Illustreret reservedelsliste - IPL-opdatering

T540XP II

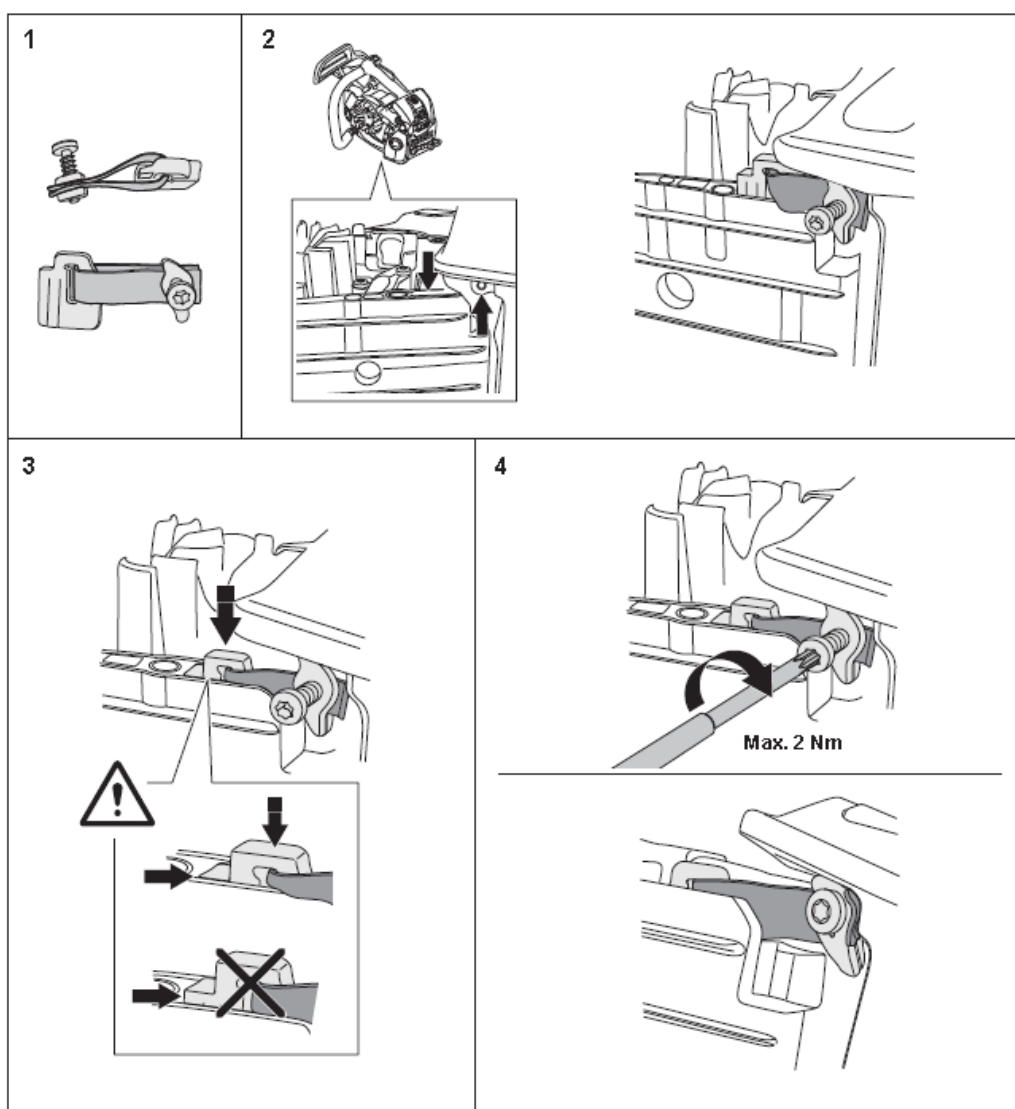
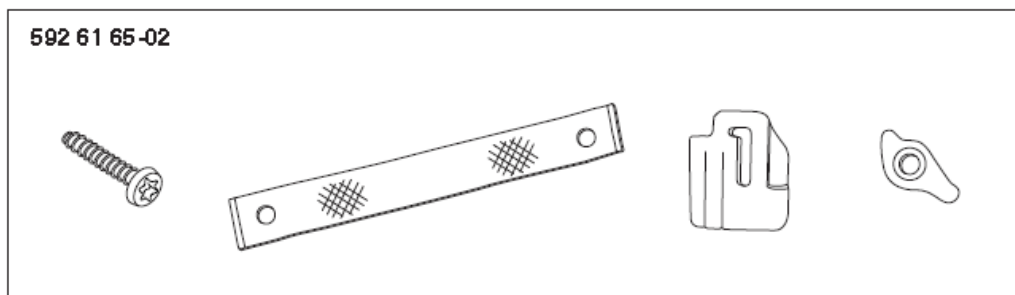
1. Vi har tilføjet en afbøjningsbegrænser, sæt 592 61 65-02 mellem brændstoftanken og cylinderdækslet.
Sættet indeholder: Instruktion og begrænser 5926165.
2. Nyt sæt 586 34 14-02 til karburator med instruktion til AH.

Denne ændring er **ikke** fuldt udskiftelig. Fra brændstoftank 522 59 02-05 fuldt udskiftelig, til ældre brændstoftanke er hullet til skruen for smalt.

Serienummer/dato	Bemærkning
S/n 20192000001	Passer til afbøjningsbegrænser 592 61 65.
